Keuringsverslag van een elektrische laagspanning- en zeer lage spanningsinstallatie

NIET CONFORM

Straatnaam Paul Gilsonlaan
Huisnummer 18
Busnummer
Postcode 2650
Gemeente EDEGEM
Land België

Controlebezoek van een huishoudelijke installatie volgens (KB 08/09/2019) - AREI Boek 1- 6.5. en 4.2.4.3.

Afbeelding schakel- en verdeelbord:

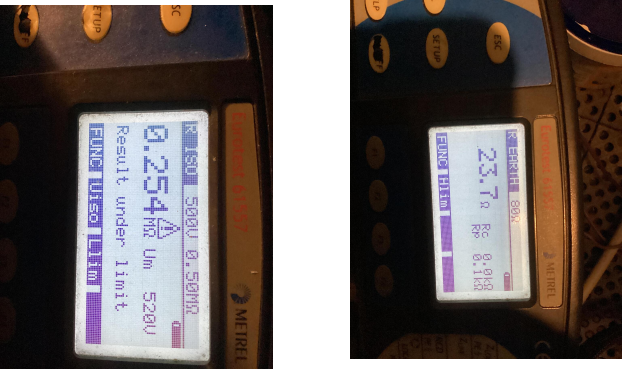
- I1.02 Eéndraadschema van de installatie komt niet overeen met de werkelijkheid. (Boek 1 Afdeling 2.12 - 2.13 en 3.1.2)
- I1.04 Situatieschema van de installatie komt niet overeen met de werkelijkheid. (Boek 1 Afdeling 2.12 - 2.13 en 3.1.2)

- I2.02 De waarde van de isolatieweerstand van één of meerdere stroombanen is kleiner dan 0,5M ohm. (Boek 1 Onderafdeling 6.4.5.1.)
- I3.07 Een demonteerbaar aansluitstuk (aardingsonderbreker) dient aangebracht te worden in de aardgeleider teneinde de meting van de aardweerstand mogelijk te maken. (Boek 1 Onderafdeling 5.4.3.5.)

- I3.08 Een demonteerbaar aansluitstuk (aardingsonderbreker) moet steeds gemakkelijk bereikbaar zijn. (Boek 1 Onderafdeling 5.1.5.1. en 5.4.3.5.)
- I4.08 De beschermingsgeleiders zijn niet verdeeld over de ganse installatie. (Boek 1 Onderafdeling 5.3.5.3.G. en 5.4.3.1.)

- I5.11 Niet gebruikte invoeringen van het verdeelbord zijn niet correct of onvoldoende afgedicht. (Boek 1 Afdeling 5.1.4. en 4.2.2.3.)
- I5.14 De nominale spanning dient duidelijk vermeld te worden op een oordeelkundig gekozen plaats. (Boek 1 Onderafdeling 3.1.3.3.)

- I6.04 Een differentieelstroombeschermingsinrichting met een gevoeligheid van 30mA is te plaatsen voor installaties van badkamer, wasmachine, vaatwas, droogkast en/of gelijkaardige toestellen. Deze dient ondergeschikt te zijn aan de hoofddifferentieelstroombeschermingsinrichting (Boek 1 Onderafdeling 7.1.4.3. en 4.2.4.3.)

- I6.05 De algemene differentieelstroombeschermingsinrichting dient aan het begin van de installatie geplaatst te worden (onmiddellijk na kWh teller), dit om de bescherming tegen onrechtstreekse aanraking te verzekeren bij gebruik van leidingen van klasse I (XFVB, VFVB, EXAVB, EVAVB, ...). (Boek 1 Onderafdeling 5.3.5.3 + 4.2.4.3.)

- I7.04 Niet alle stroombanen zijn beveiligd tegen overstroom. (Boek 1 Afdeling 4.4.1.)
- niet geplaatst zekeringen niet tekenen op het schema en zekering res. zijn in gebruik

- geen plan van de kelder en nummers vermeld op het plan
- kring L
- stopcontact boven en in keuken
- de verlichting van de badkamer
- de kabel naar het 3bord is niet voorzien van een zekering
